大間原子力発電所審査資料	
資料番号	OM1-CA179-R01
提出年月日	2022年12月15日

大間原子力発電所  
敷地の地質・地質構造  
(コメント回答 その15)  
(シームS-11の評価方針)

2022年12月15日  
電源開発株式会社

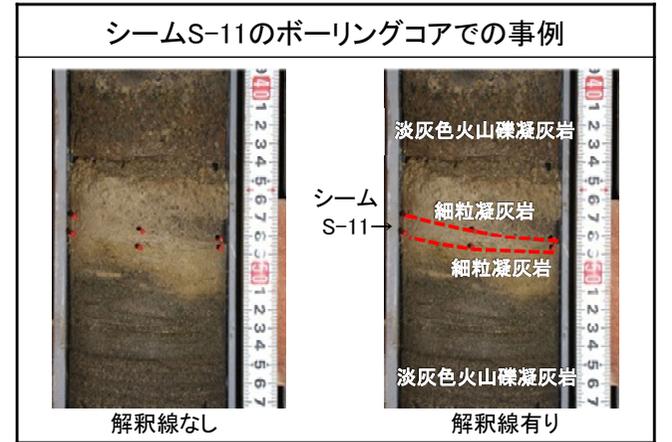
コメントNo.S2-151

- 地層に平行で盆状に分布し, 地下深部に続かない。
- 層厚が薄く, 断続的に分布する。
- 重要施設基礎地盤側面に露頭する。
- 地表付近には, 後期更新世に変位が生じた部分がある。
- シームの上下の細粒凝灰岩は岩盤である。

## FT5-3/ctf等層準①～③の平面分布

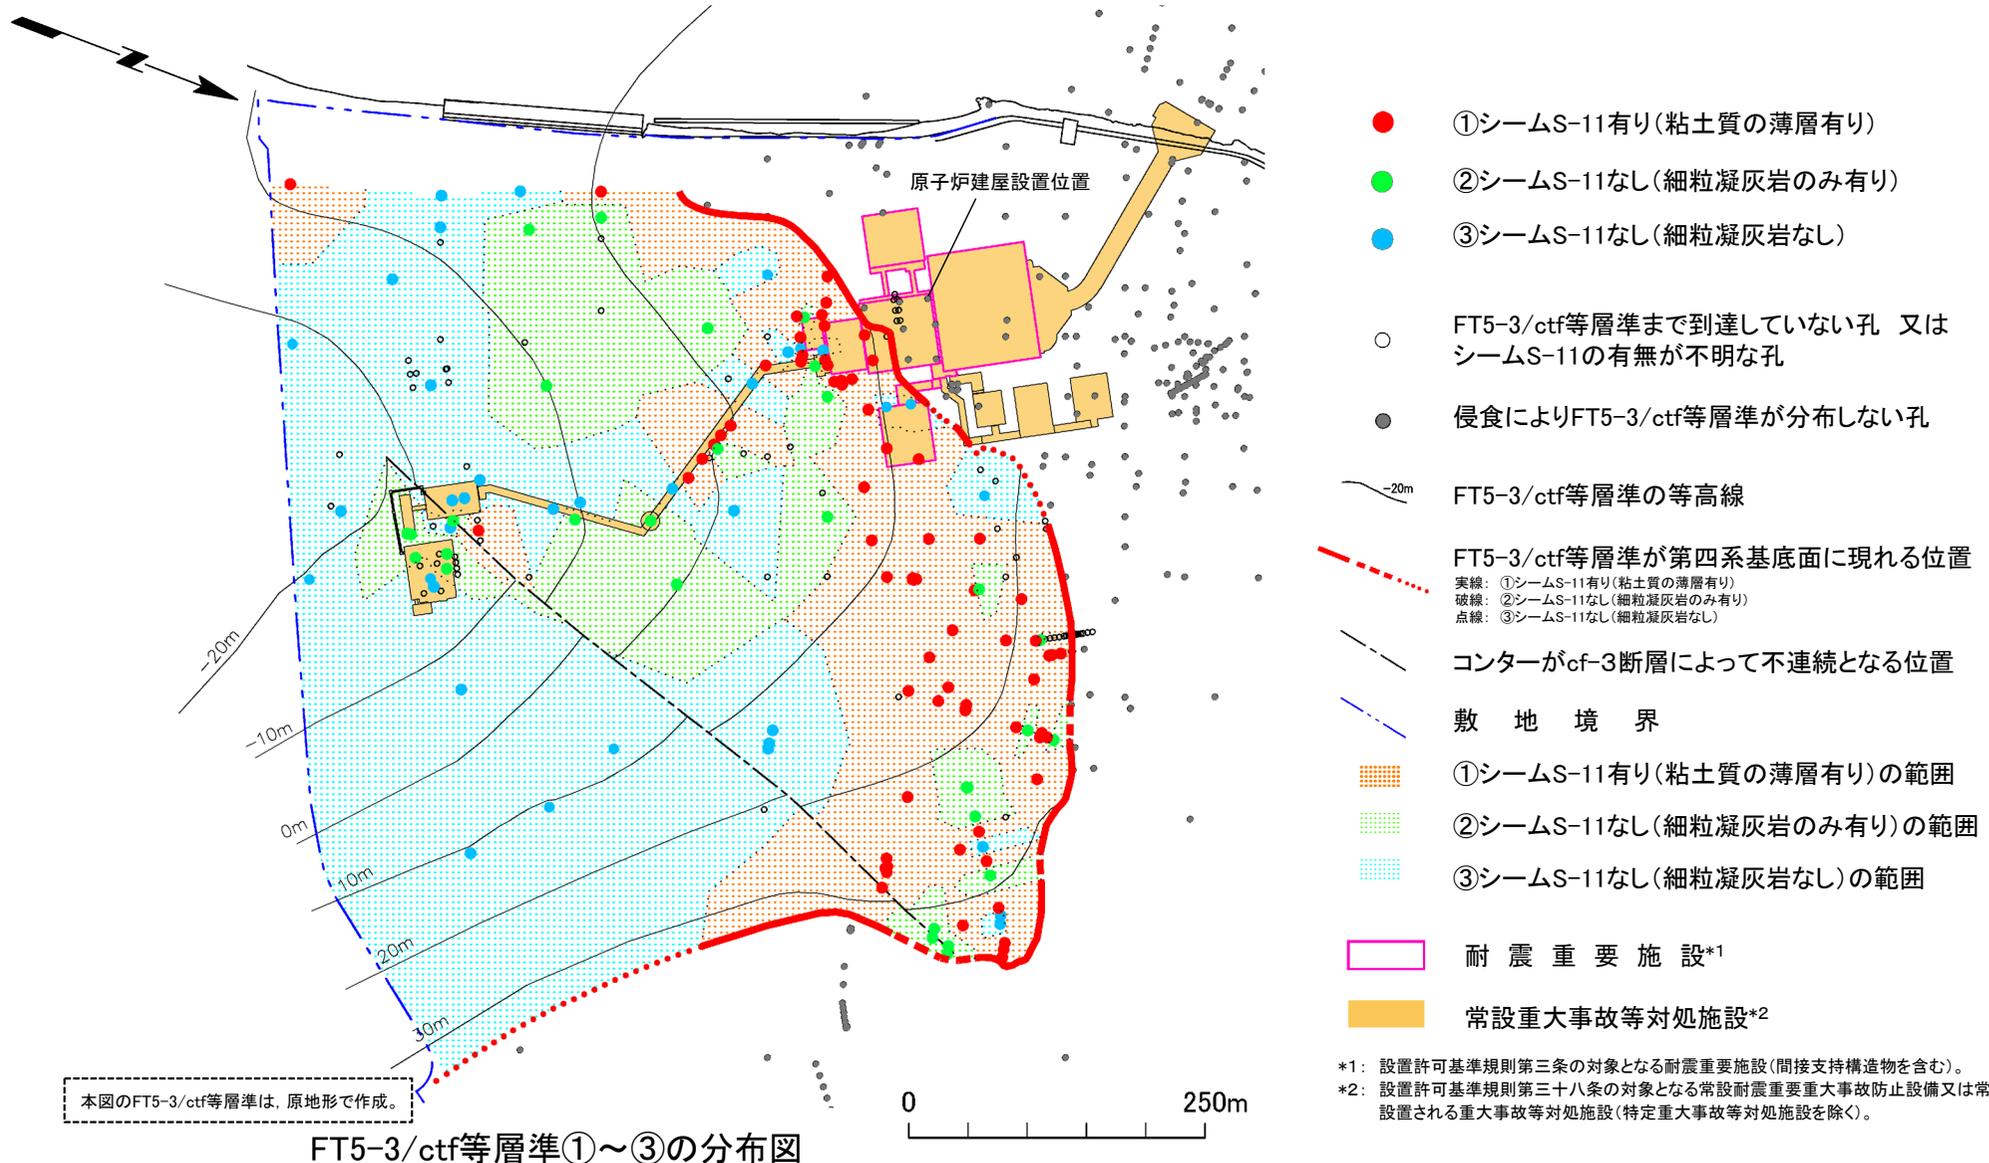
コメントNo.S2-151, S2-152

FT5-3/ctf等層準を成す, ①シームS-11有り(粘土質の薄層有り), ②シームなし(細粒凝灰岩のみ有り)及び③シームなし(細粒凝灰岩なし)の平面分布を示す。

原子炉建屋東側～第一フィルタベント建屋～軽油タンク側壁地質図(③～⑦)

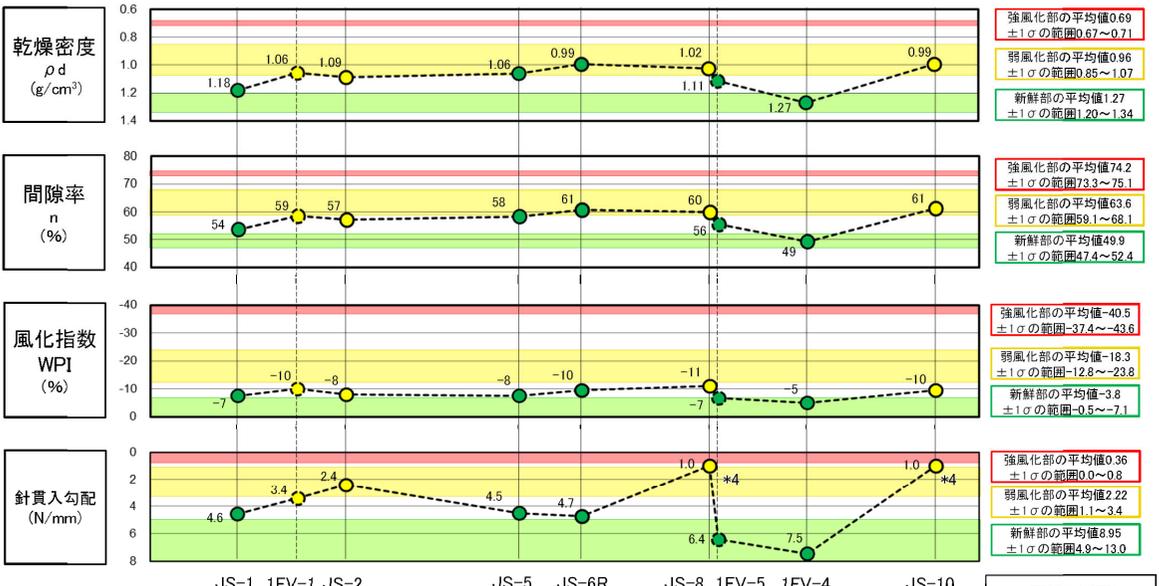
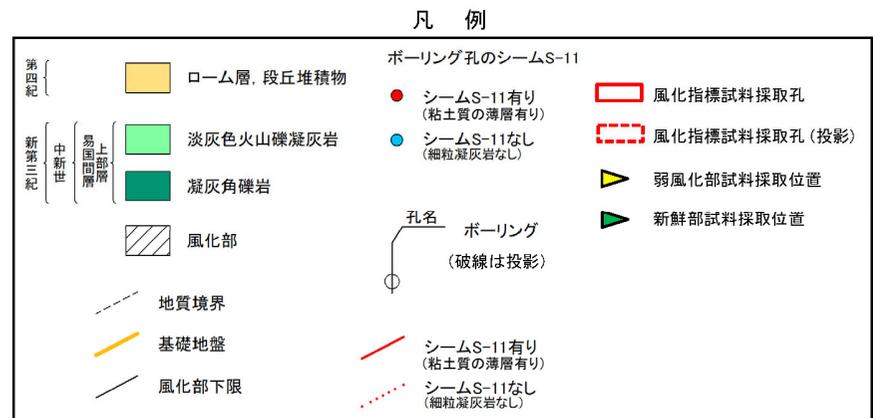
コメントNo.S2-156

- 各風化指標の値は, おおむね主要調査断面※と同様で, 少なくとも強風化部の値までは風化が進んでいないことが確認された。
- 分析を行った試料は, 新鮮部と弱風化部の境界付近のもので, 風化が一般的に不均質に進む現象であることから, 境界付近の分析結果にばらつきが生じたものと考えられる。
- 以上のことから, 重要施設のシームS-11上下盤の岩盤性状は, 新鮮部と判断され, 地質観察結果(P.25参照)とも整合し, 堅固な岩盤であることが確認された。

審査資料の再チェックを行い、「重要施設側壁地質図での表示」を修正した。
